電源開発株式会社  
大間原子力発電所

震源を特定せず策定する地震動について

平成18年12月  
原子力発電安全審査課

図-1 震源を事前に特定できない地震による震源近傍の観測記録の水平動応答スペクトルとその上限レベル

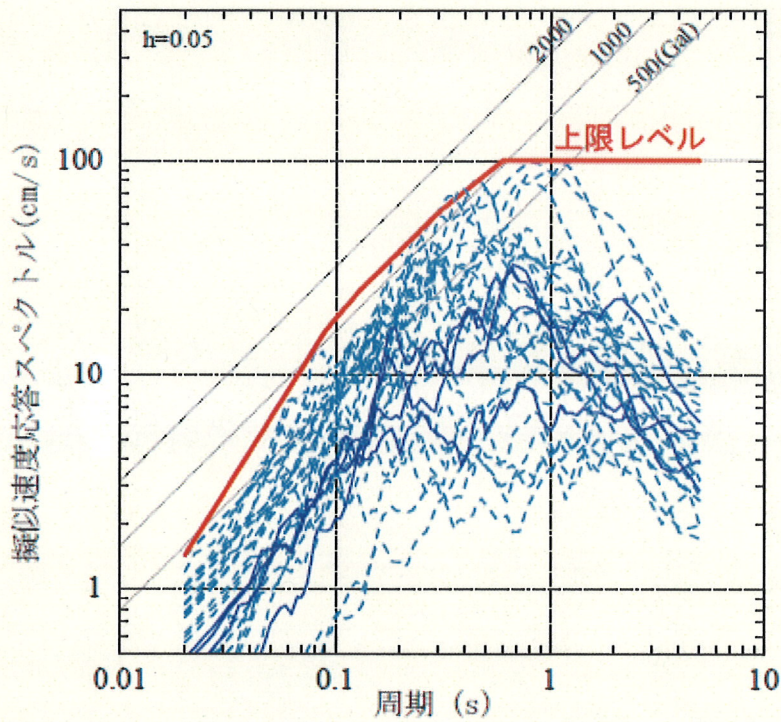
加藤ほか(2004)<sup>(7)</sup>は、収集した観測記録を基に敷地の地盤物性を加味し、「震源を事前に特定できない地震による地震動」の上限レベルの応答スペクトルを、 $V_s=700\text{m/s}$  の解放基盤表面における応答スペクトル(以下「加藤ほかの応答スペクトル」という。)として提案している。図-1 に加藤ほかの応答スペクトルを示す。

図-2(1) 震源を特定せず策定する地震動の応答スペクトル $S_s - 2_H$ (水平動)

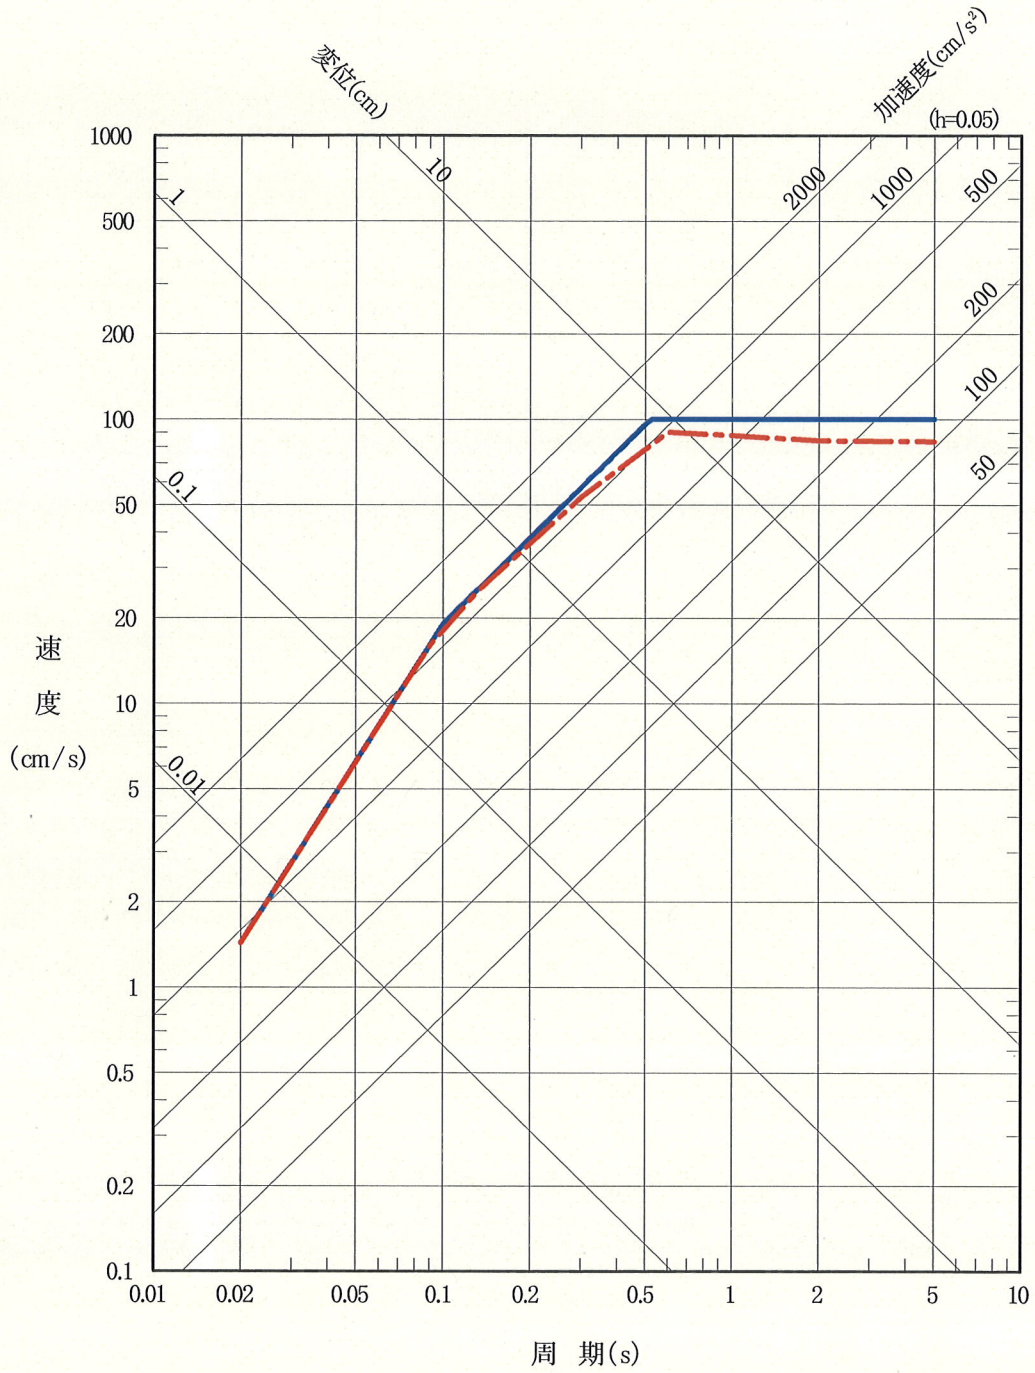
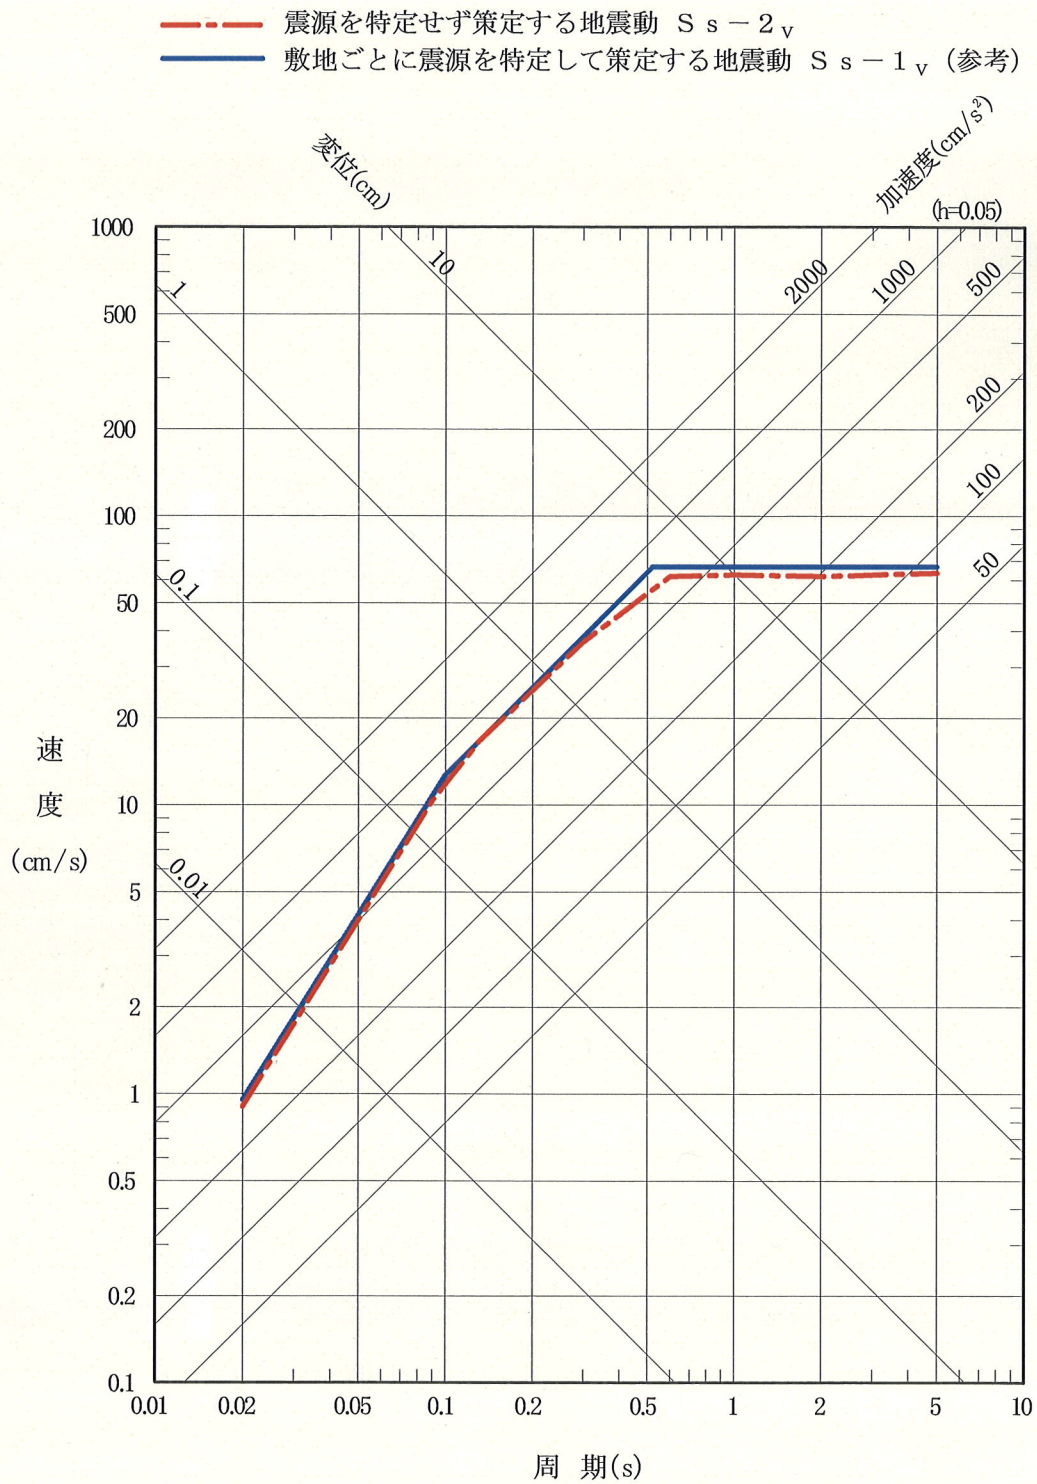
答スペクトルとしていることから、申請者は、敷地における震源を特定せず策定する地震動 $S_s-2_H$ 及び $S_s-2_V$ は、加藤ほかの応答スペクトルに対して、T.P-260m の解放基盤表面( $V_s=870\text{m/s}$ ,  $V_p=2050\text{m/s}$ )の地盤物性を加味して設定した水平地震動及び鉛直地震動の地盤増幅率<sup>(8)</sup>に基づき、図-2 に示す設計用応答スペクトルとして定義するとしている。なお、同図には、敷地ごとに震源を特定して策定する地震動 $S_s-1_H$ 及び $S_s-1_V$ も示しているが、これらの地震動は、「震源を特定せず策定する地震動」よりも大きくなっている。

図-3 JNES\*<sup>1</sup>による超過確率(水平動)と震源を特定せず策定する地震動\*<sup>2</sup>

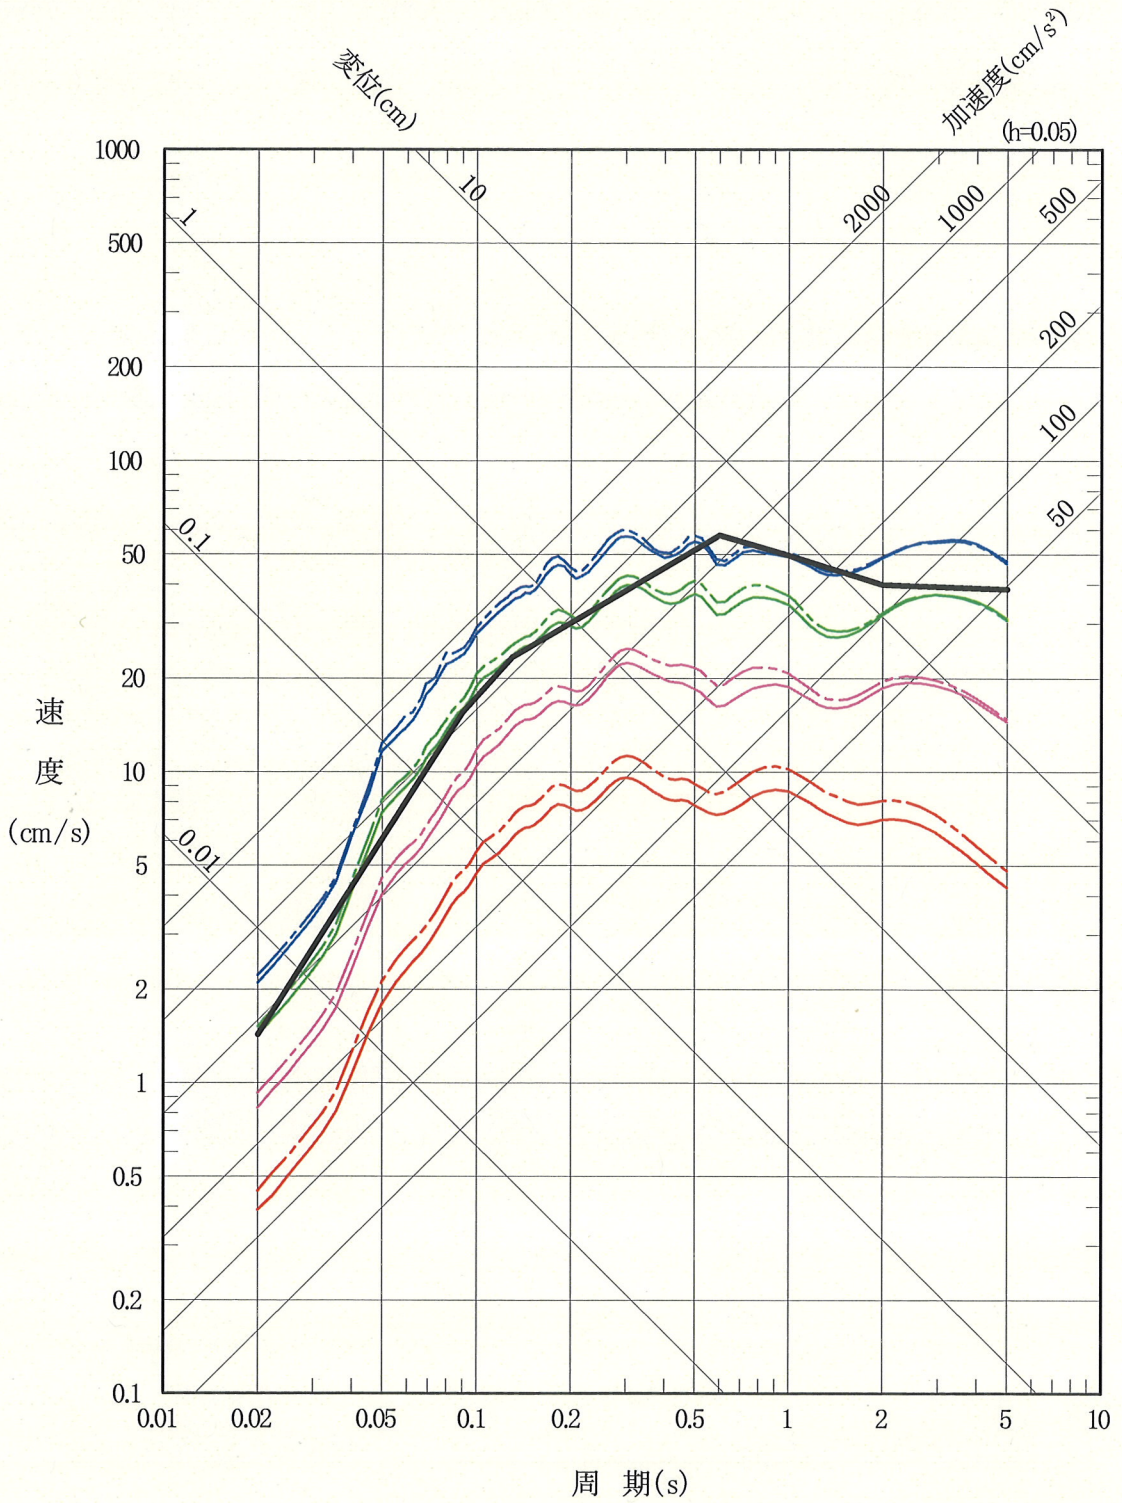
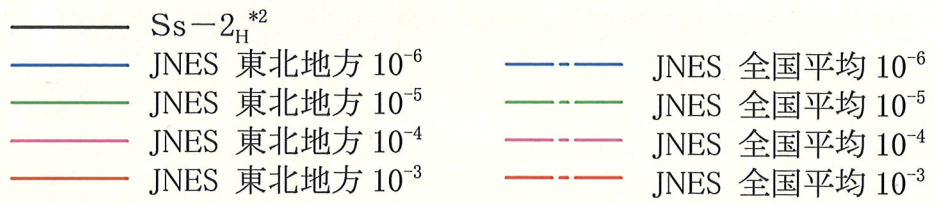
(独)原子力安全基盤機構(以下「JNES」という)は、日本列島を8地域に分割し、各地域における地表への地震断層非出現率で補正した地震規模別発生頻度と、ハイブリッド合成法を用いた断層モデルによる M5.5 から M7.3 の地震の震源近傍における地震動評価から、各地域の震源を特定しにくい地震動について、地震基盤における水平動の年超過確率を求めている<sup>(9)</sup>。図-3 に JNES が求めた全国平均と東北地方の地震基盤における一様ハザードスペクトル、及び大間地点で考慮する震源を特定せず策定する地震動  $S_s - 2_H$  について加藤ほか(2004)<sup>(7)</sup>の方法により地震基盤の地震動レベルへ変換した応答スペクトルを比較して示す。申請者は、同図に示すように、大間地点における震源を特定せず策定する地震動  $S_s - 2_H$  の年超過確率は概ね  $10^{-5} \sim 10^{-6}$  程度であるとしている。

図-4 大間地点の地震ハザード評価における内陸地殻内地震の領域震源に関するロジックツリーの分岐設定

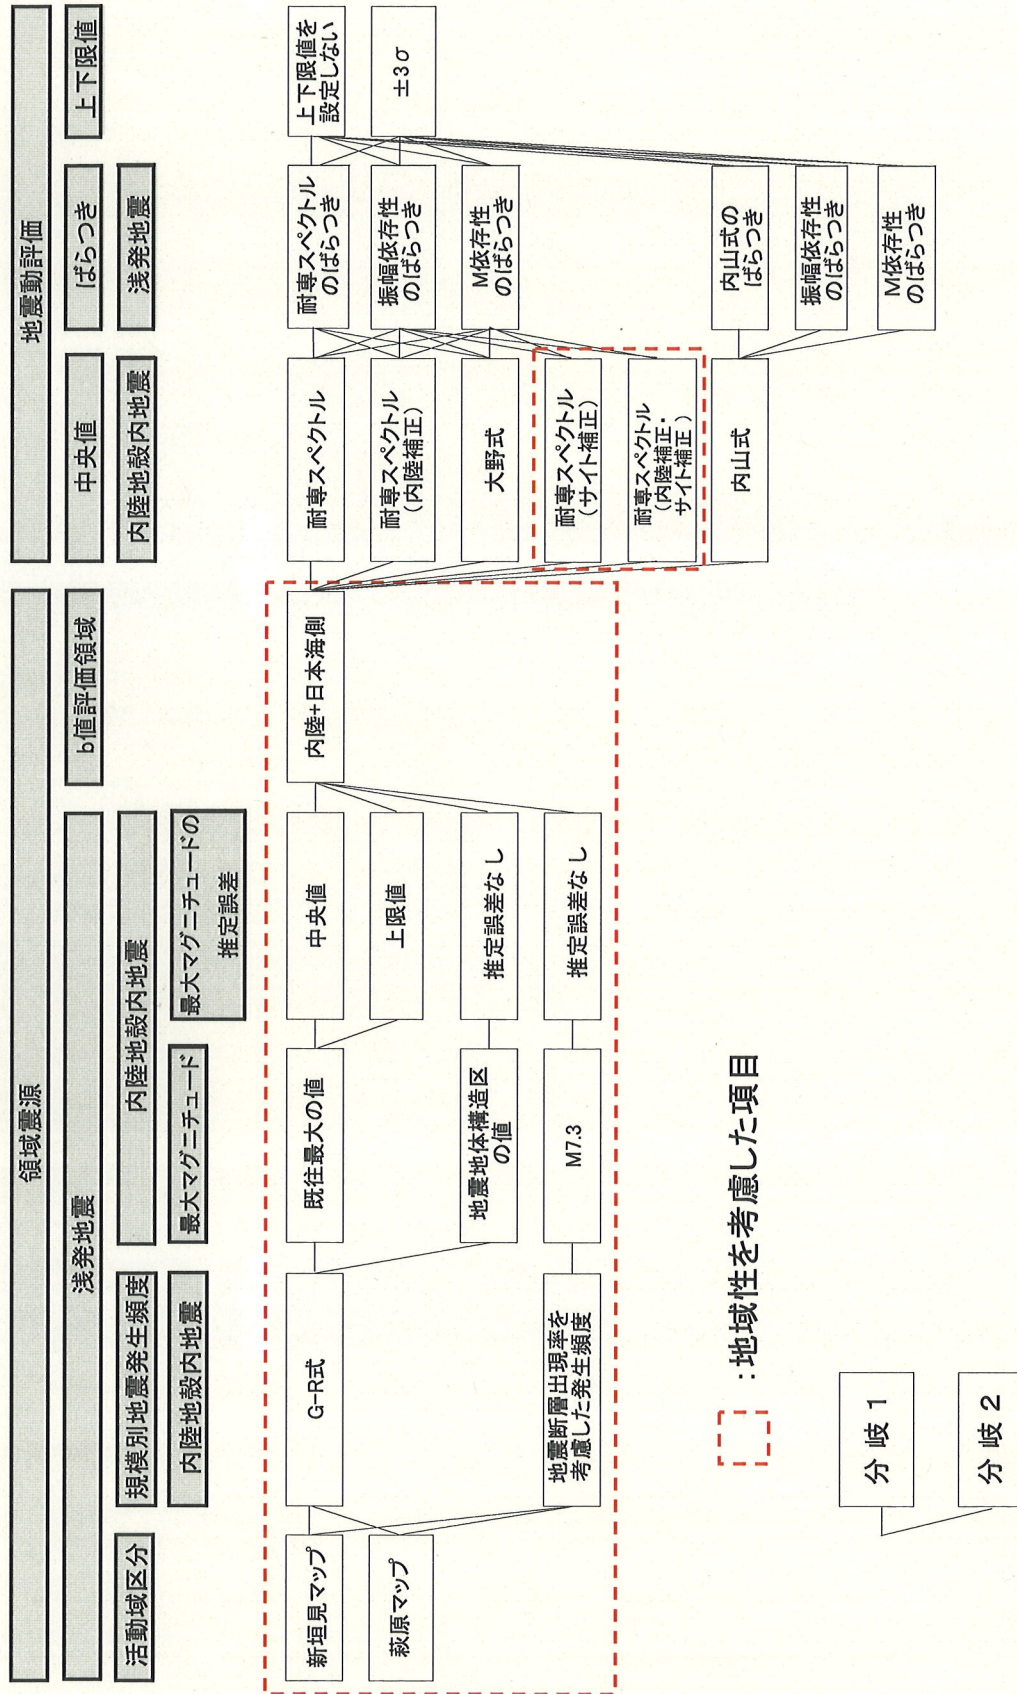
ここで、地震ハザード評価においては、敷地周辺の震源を特定できない地震の地域性を反映するために、敷地を含む地震活動域における地震データをもとに、表-2 に示す敷地を含む地震活動域による領域震源に対する最大マグニチュードとして M6.7 から M7.5 を設定し、図-4 に示すロジックツリーに反映している。

図-5(1) 震源を特定せず策定する地震動の超過確率(水平動)

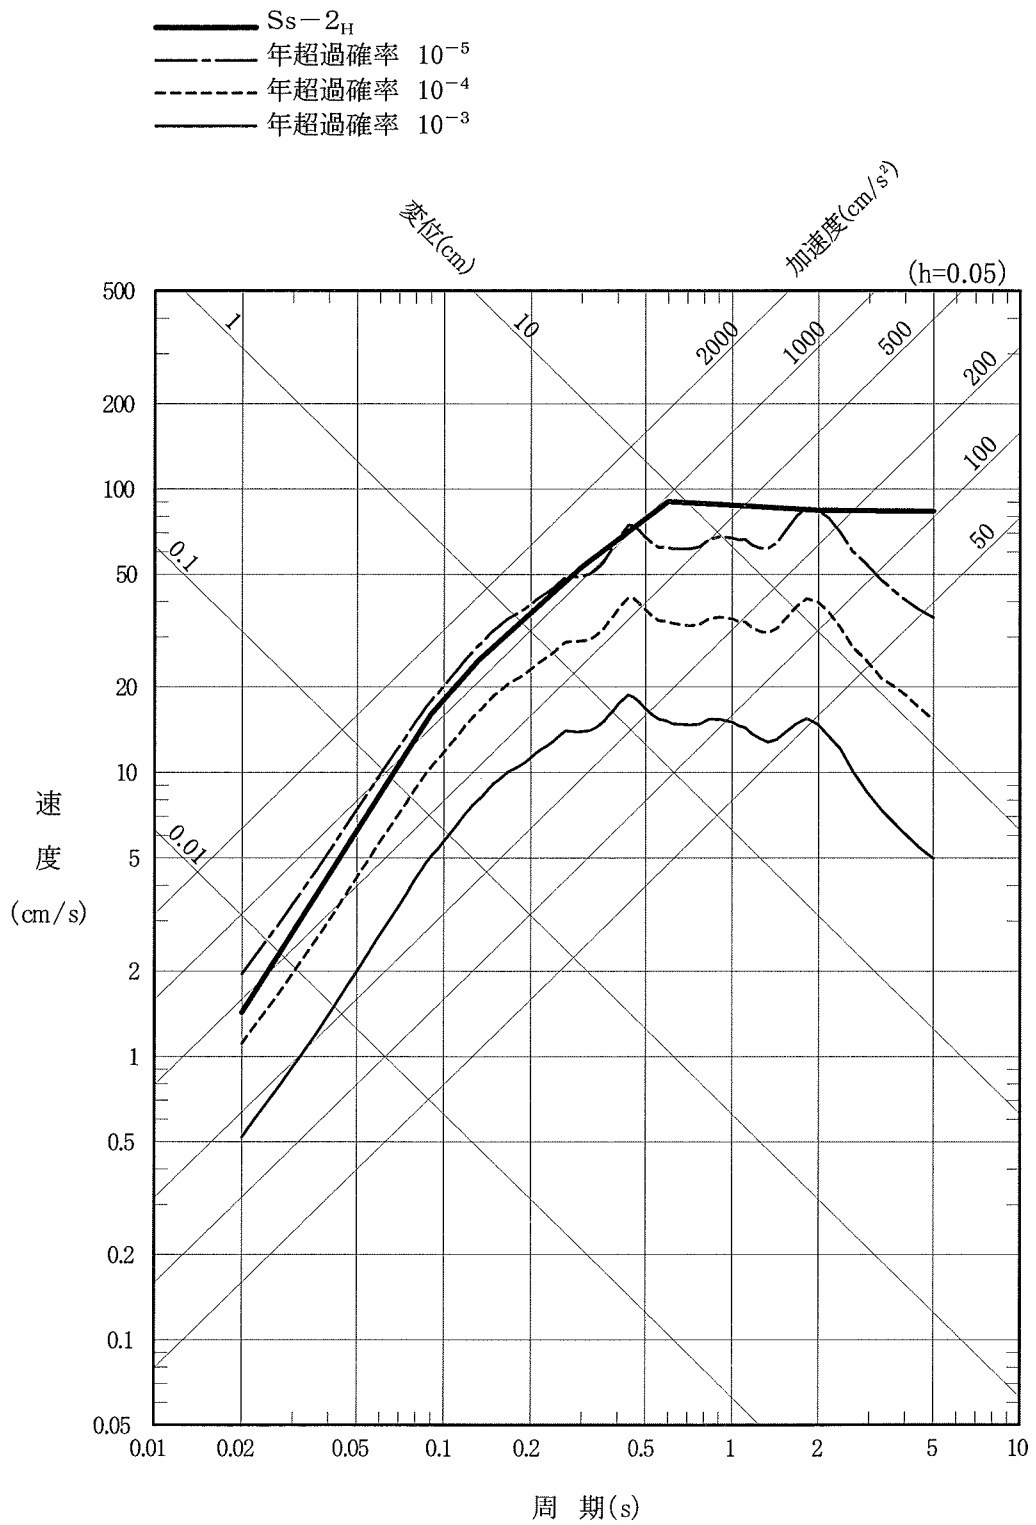
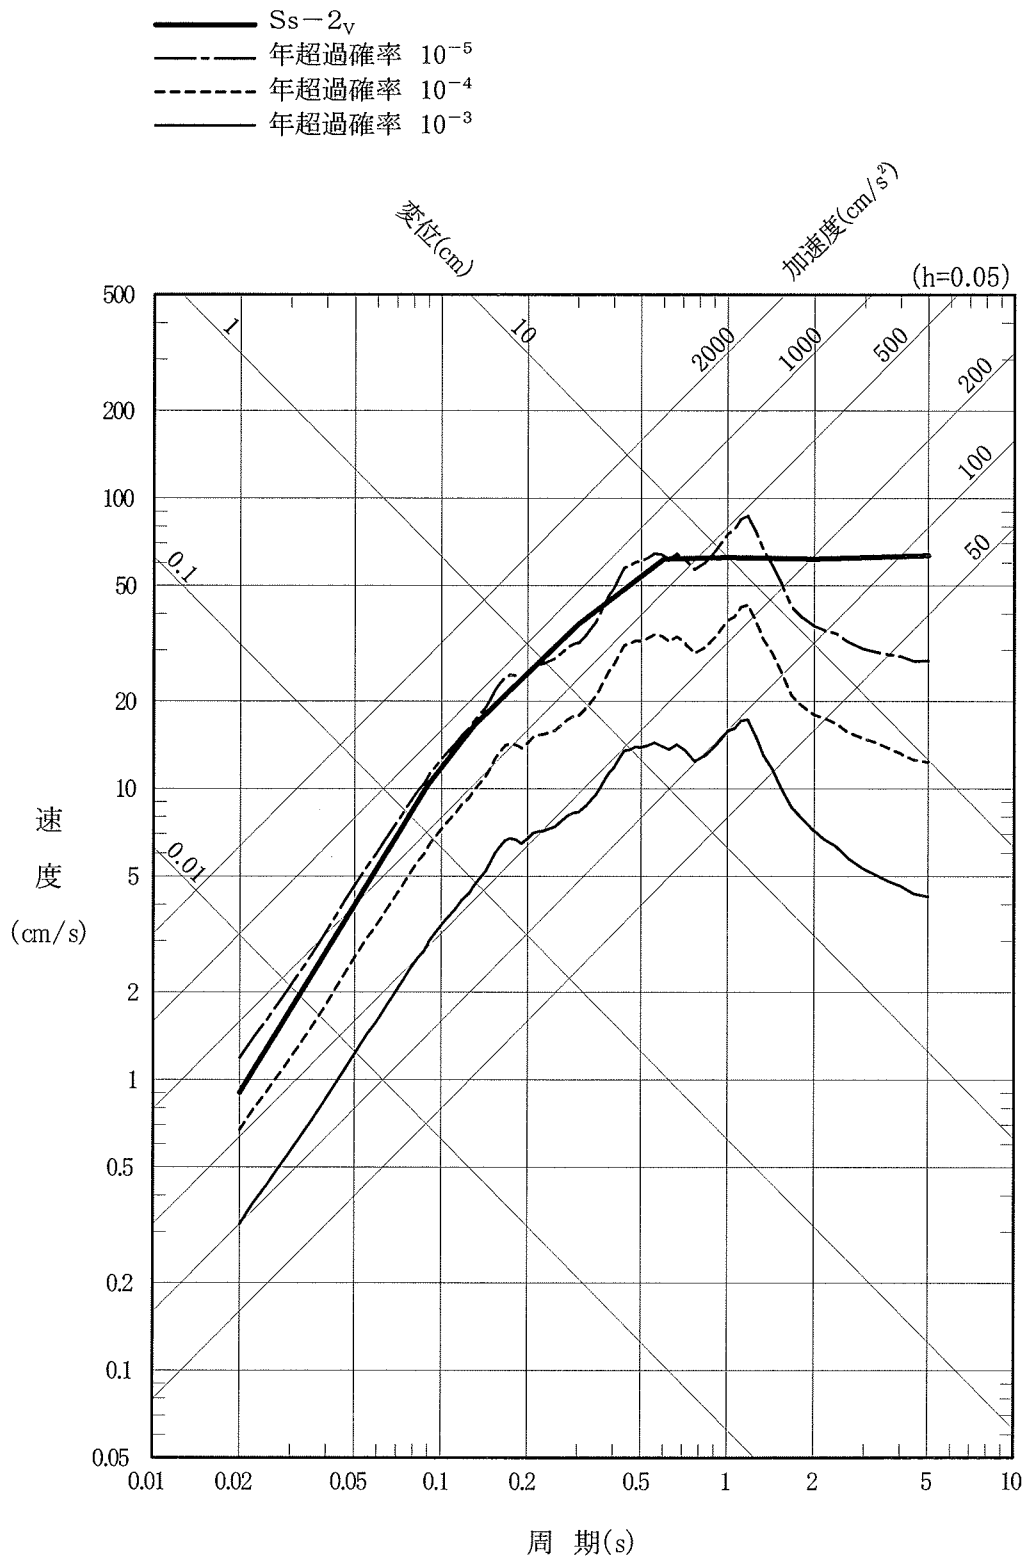
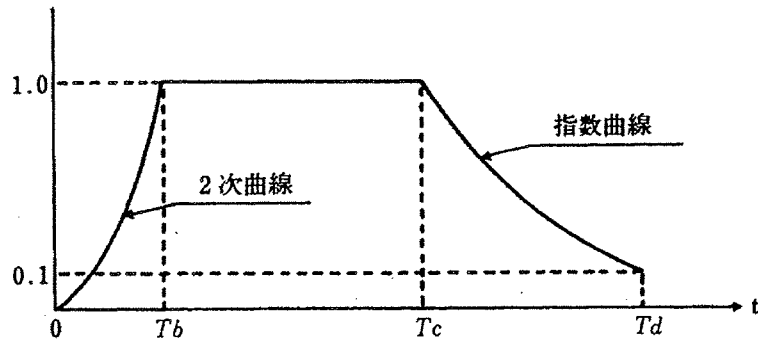
図-5 に震源を特定せず策定する地震動  $S_s - 2_H$  及び  $S_s - 2_v$  と敷地を含む領域震源による一様ハザードスペクトルをそれぞれ比較して示す。申請者は、同図に示すように、震源を特定せず策定する地震動  $S_s - 2_H$

及び $S_s-2_v$ の年超過確率は概ね $10^{-4}\sim 10^{-5}$ の範囲にあるとしている。

図-7 震源を特定せず策定する地震動の設計用模擬地震波

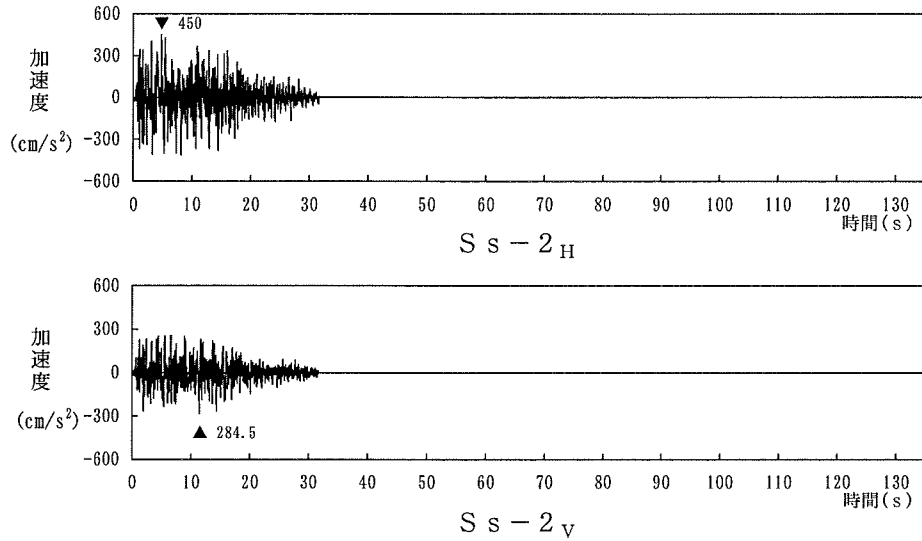
設計用模擬地震波 $S_s-2_H$ 、 $S_s-2_v$ の作成結果を表-4に、加速度時刻歴波形を図-7に示す。また、震源を特定せず策定する地震動 $S_s-2_H$ 及び $S_s-2_v$ の設計用応答スペクトルに対するこれらの設計用模擬地震波の応答スペクトルの比を図-8に示す。
